Raport z audytu dostępności architektonicznej oraz informacyjno- komunikacyjnej budynku Miejsko- Gminnego Ośrodka Kultury przy ulicy Wolności 16 w Osieku

Stan na dzień 19 maja 2026 roku

Raport autorstwa TOP FOCUS Tomasz Krzyżański

Parking dla OzN

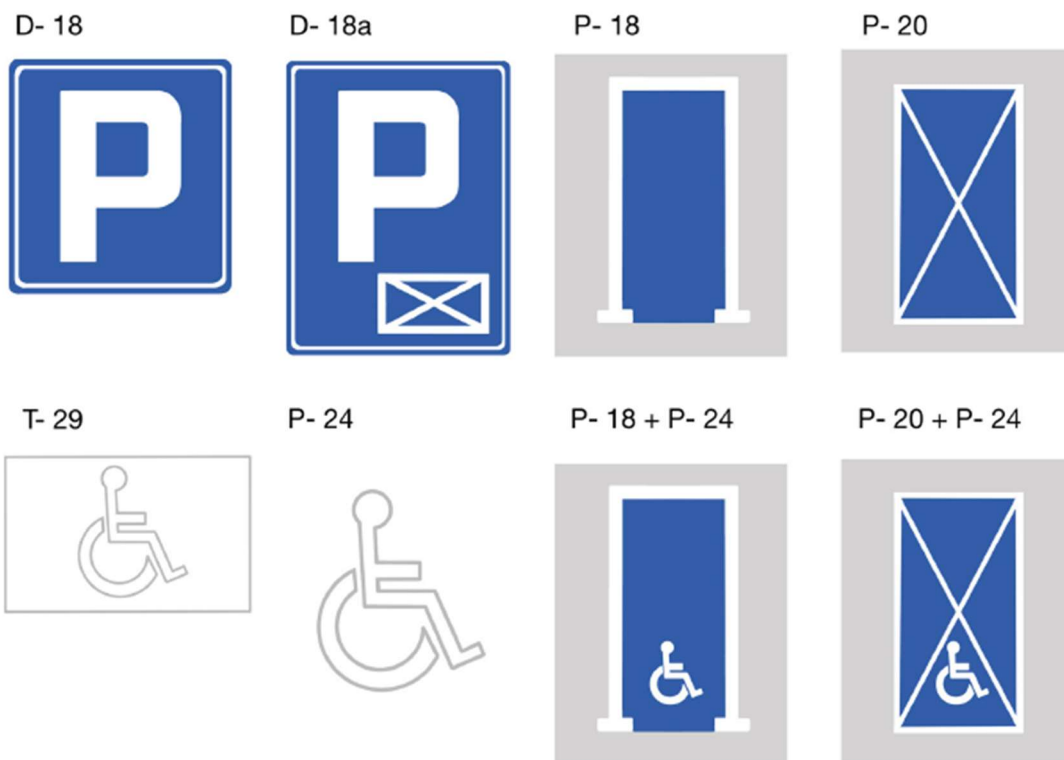
Stan faktyczny:

Miejsca parkingowe dla osób z niepełnosprawnościami zostały wyznaczone na parkingu zewnętrznym. Miejsce parkingowe dla osób z niepełnosprawnością („OzN”) posiada prawidłowe wymiary, aczkolwiek jest nieprawidłowo oznakowane.

Stanowiska należy wyraźnie oznakować znakami pionowymi i poziomymi. Miejsce parkingowe powinny zostać oznakowane poprzez znak poziomy P-18 z symbolem P-24, w połączeniu ze znakiem pionowym D-18 i tabliczką T-29 lub znak poziomy P-20 z symbolem P-24, w połączeniu ze znakiem pionowym D-18a i tabliczką T-2946.

Montaż przycisku przywołania przy bramce wejściowej do obiektu. (wysokość montażu 90 cm).

Pochylnia przed wejściem głównym.

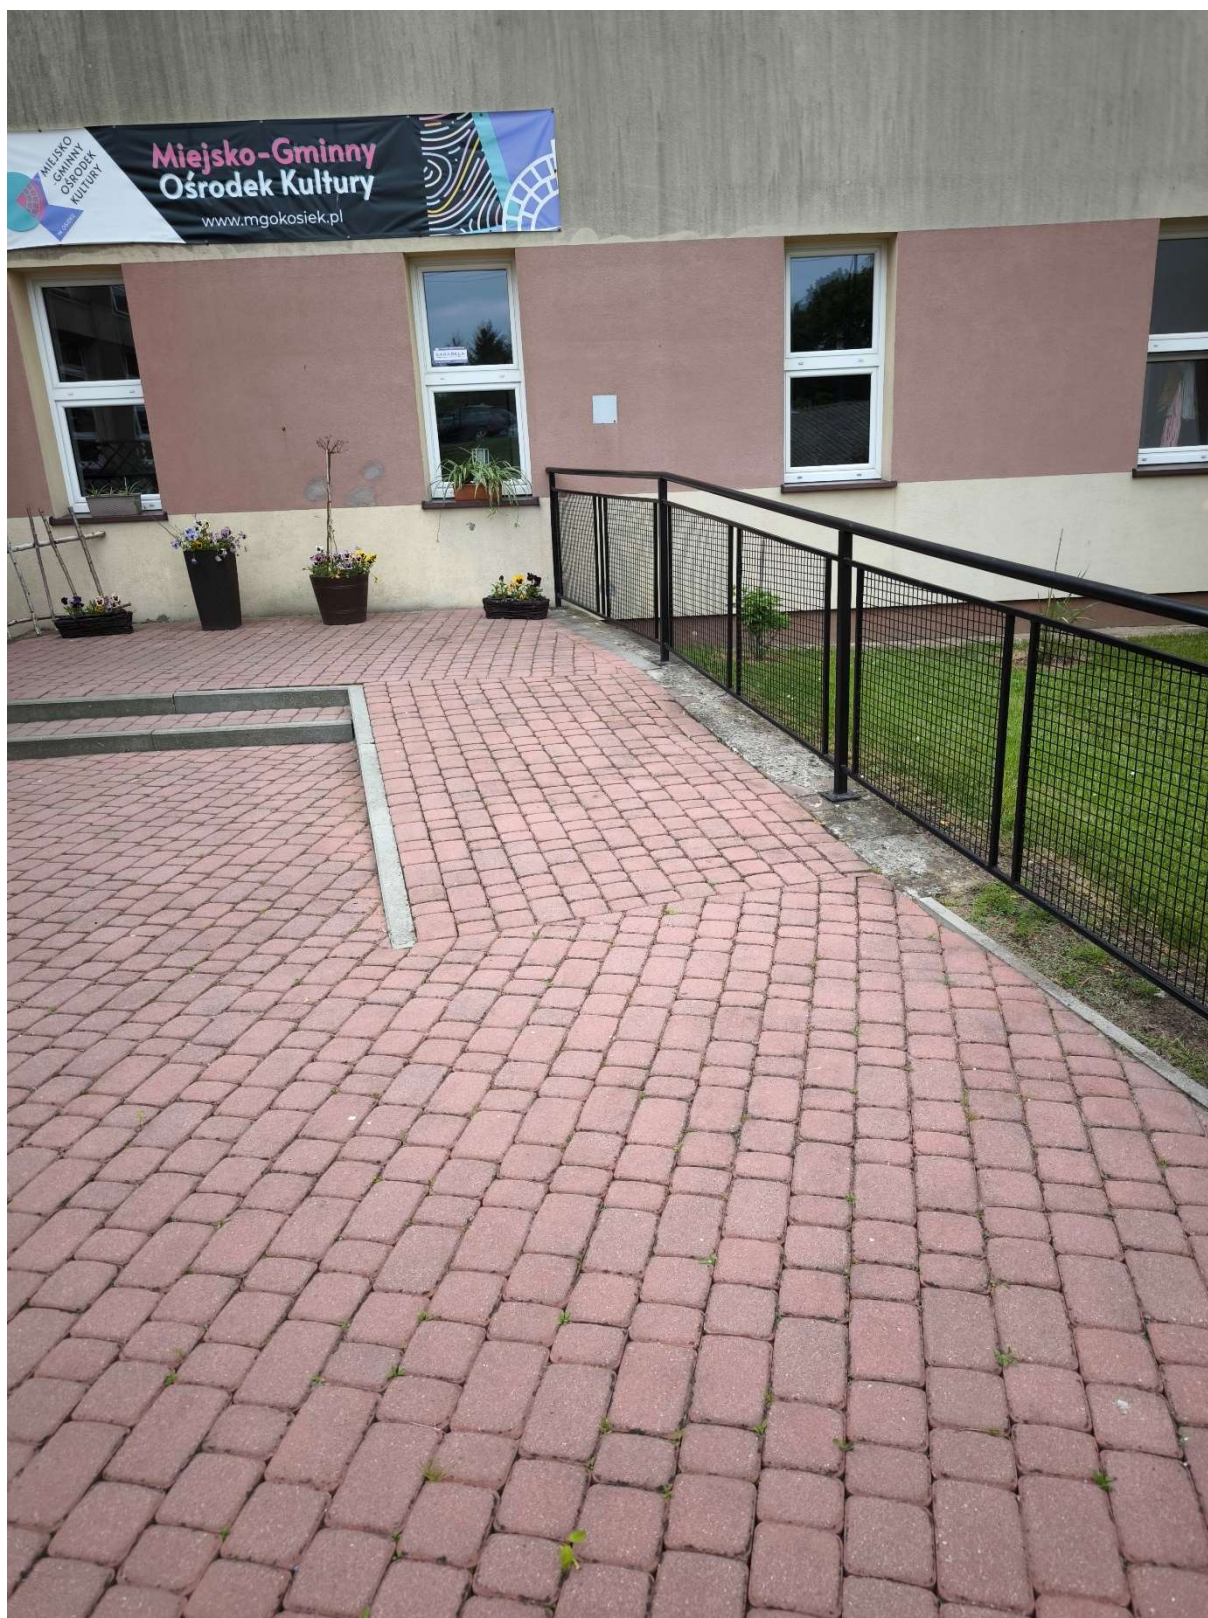
Pochylnia:

Prawidłowych parametrów z materiałów utwardzonych bez oznaczeń o początku i końcu pochylni. Brak poręczy z lewej strony pochylni jak również oznaczeń brajlowskich.

Zapewnienie poręczy po obu stronach podjazdu. Montaż oznaczeń fakturowych przed i za pochylnią. Montaż oznaczeń brajlowskich na poręczach.

Schody przed wejściem głównym.

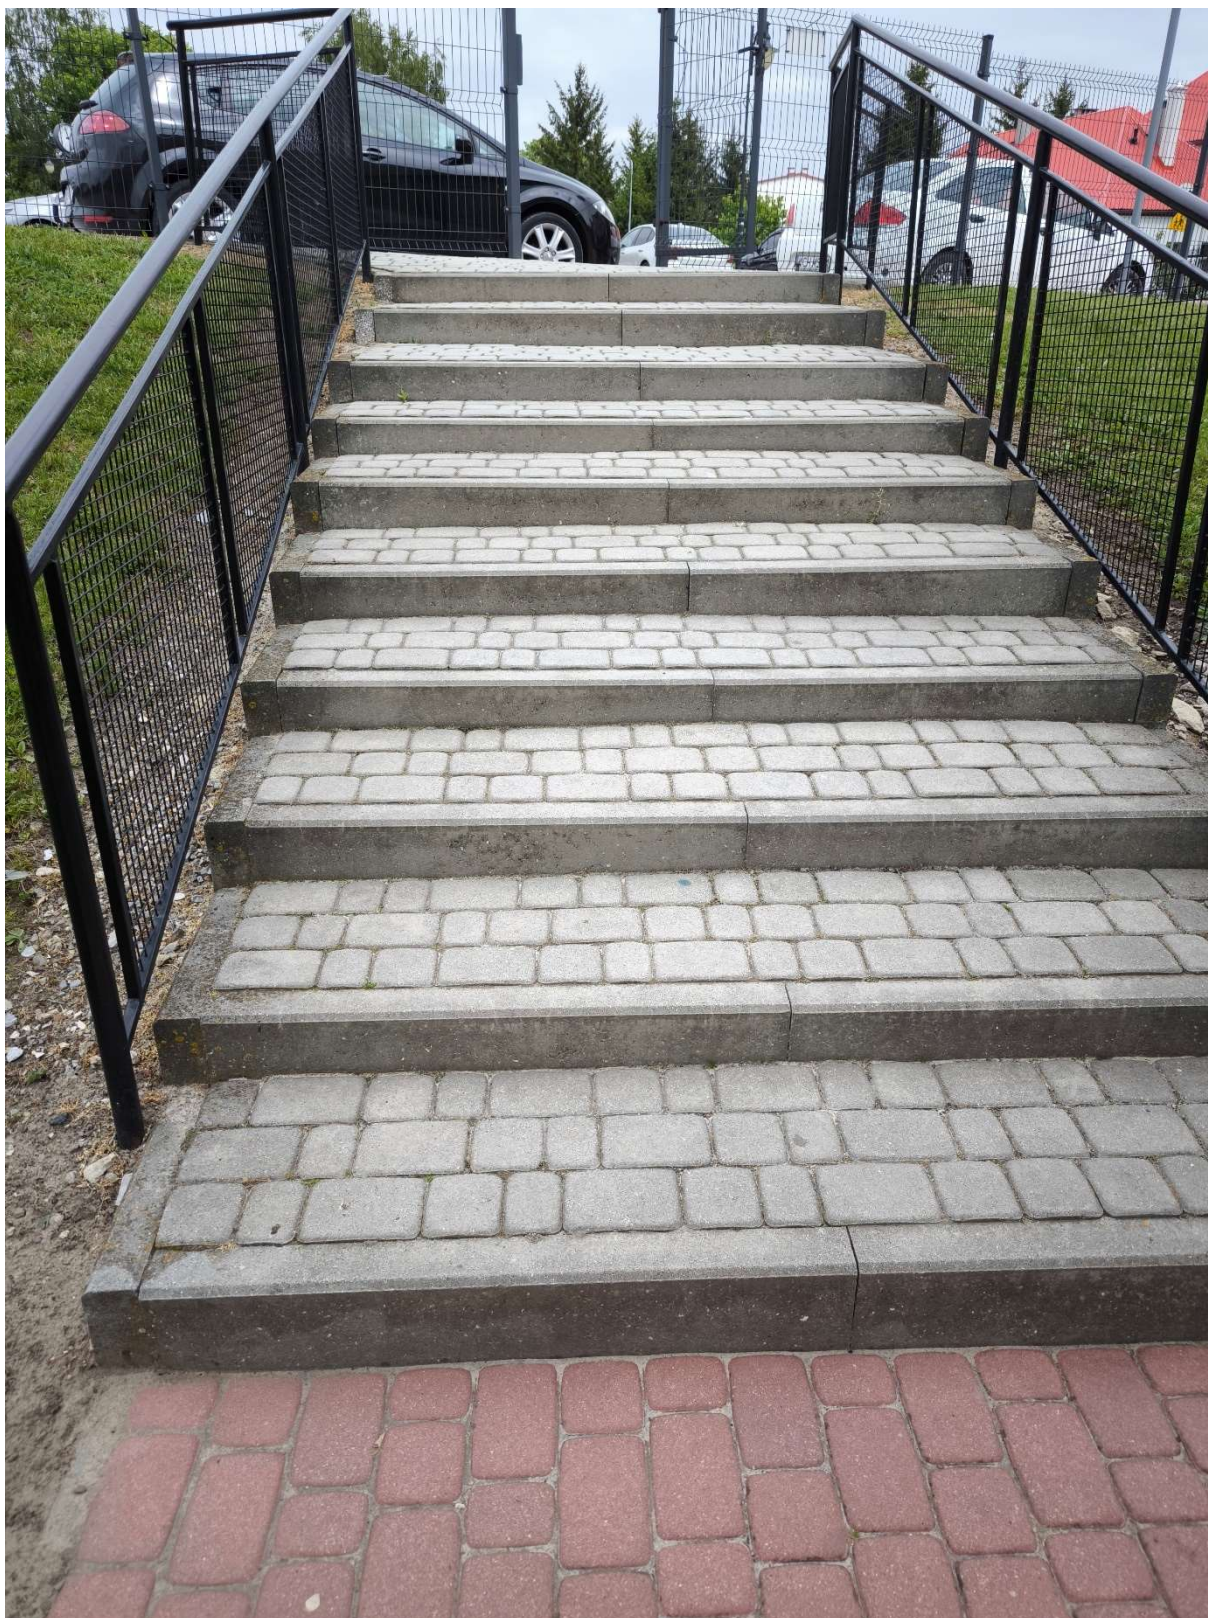
Schody zewnętrzne:

Schody łączące MGOK z otoczeniem. Brak windy.

Parametry biegu schodów prawidłowe (10 stopni, każdy o wysokości 12 cm, poręcz wysokości 100 cm).

Krawędzie pierwszego i ostatniego stopnia w biegu schodowym nie są oznaczone pasami kontrastowymi o szerokości min. 5 cm na całej ich szerokości.

Brak pasów ostrzegawczych przed początkiem i końcem każdego z biegu schodów.

Brak obniżonej poręczy dla osób o niskim wzroście.

Na poręczach nie umieszczono informacji w alfabecie Braille'a.

W odległości 30 cm – 50 cm przed krawędzią pierwszego stopnia schodów w dół i analogicznie przed krawędzią pierwszego stopnia schodów w górę należy ułożyć pas ostrzegawczy z wypukłych guzów o głębokości między 30 cm a 60 cm na całej szerokości schodów.⁵ Oznakowanie kontrastowym pasem o długości minimum 5 cm na stopniu i 5 cm na podstopnicy przynajmniej pierwszego i ostatniego stopnia w biegu schodów.⁶

Zapewnienie poręczy dla osób o niskim wzroście na wysokości 60 cm – 75 cm.

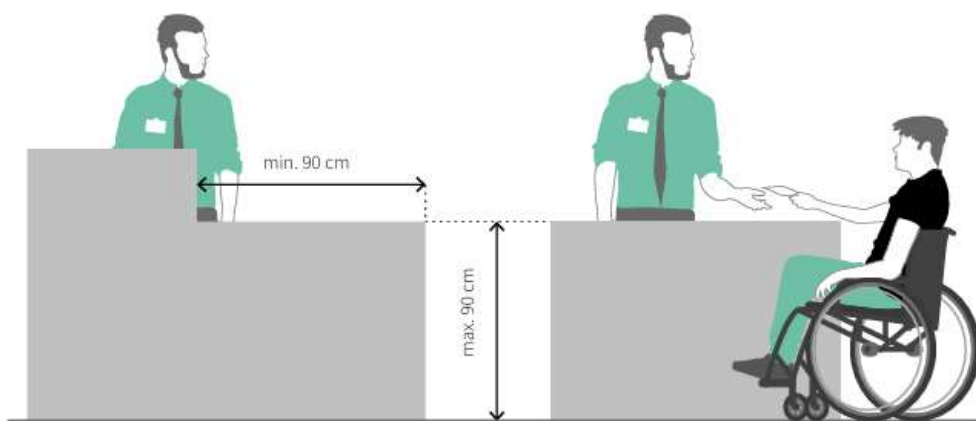
Stan faktyczny:

Brak barier architektonicznych. Drzwi dostosowane do potrzeb OzN.

Brak oznaczeń innych niż wizualne.

Brak obniżenia blatu sekretariatu.

Brak sprzętów wspomagających komunikację z osobami o specjalnych potrzebach. (pętle, tłumacz PJM)

Niski blat sekretariatu ułatwia nawiązanie kontaktu między sekretarzem a osobą poruszającą się na wózku lub człowiekiem o niskim wzroście. Z drugiej strony – wysoki blat zapewnia komfort pracy sekretariatu, a także ułatwia złożenie podpisu czy wypełnienie dokumentów bez konieczności siadania. Dlatego korzystne jest projektowanie sekretariatu o dwóch poziomach blatu: 110–115 cm oraz do 90 cm (niektóre standardy wskazują 80 cm).

Niższa część blatu powinna być zaprojektowana od frontu, żeby osoba poruszająca się na wózku nie miała poczucia, że jest użytkownikiem niższej kategorii. Nie może być również zastawiona przez żadne urządzenia (np. monitor), elementy informacji lub reklamy.

Jeżeli przy stanowisku konieczne jest wypełnianie dokumentów pod blatem należy zapewnić wolną przestrzeń o wysokości min. 70 cm i głębokości min. 60 cm.⁸ max. 90 cm min. 90 cm

Sala wielofunkcyjna/koncertowa.

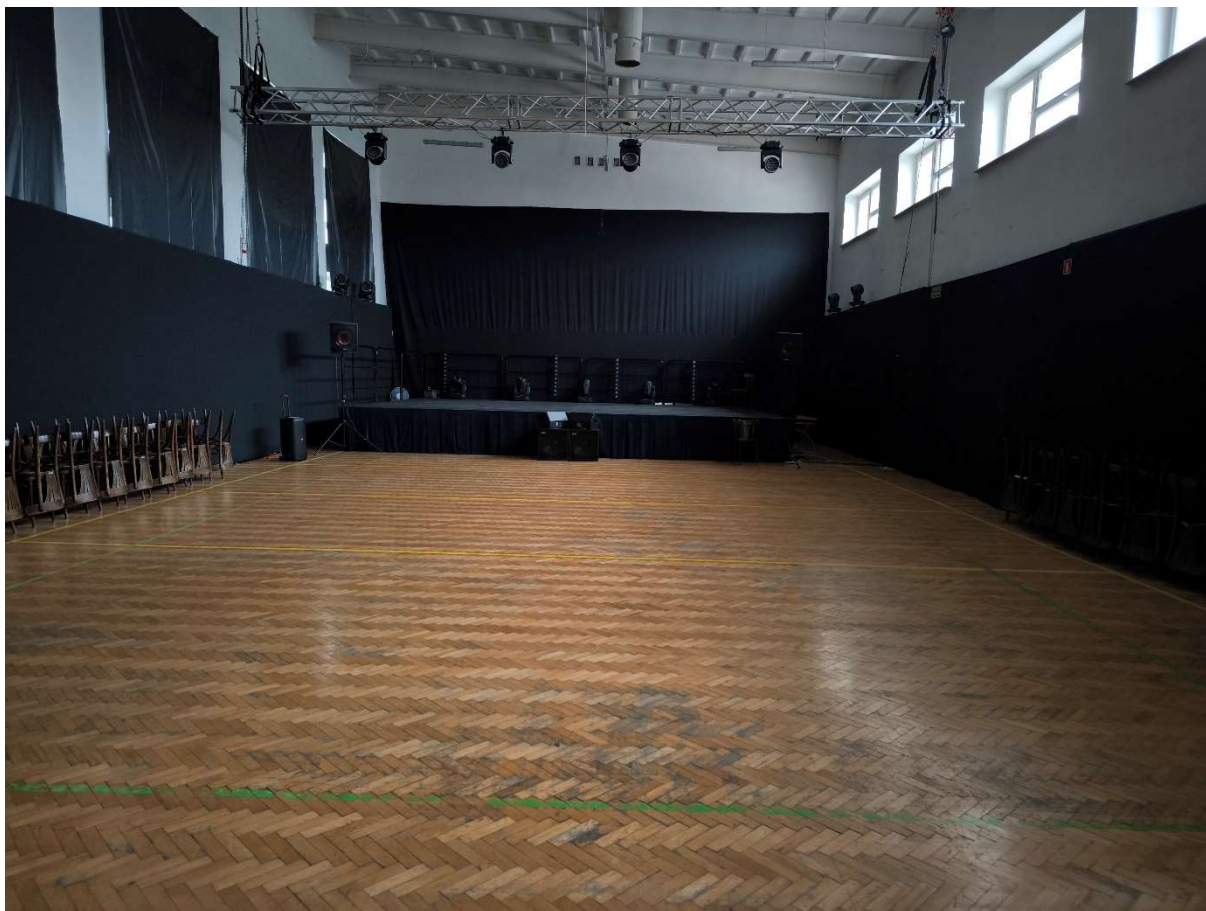
Stan faktyczny:

Brak barier architektonicznych. Drzwi i pomieszczenia dostosowane do potrzeb OzN.

Brak oznaczeń innych niż wizualne.

Montaż oznaczeń o funkcji pomieszczenia w brajlu.
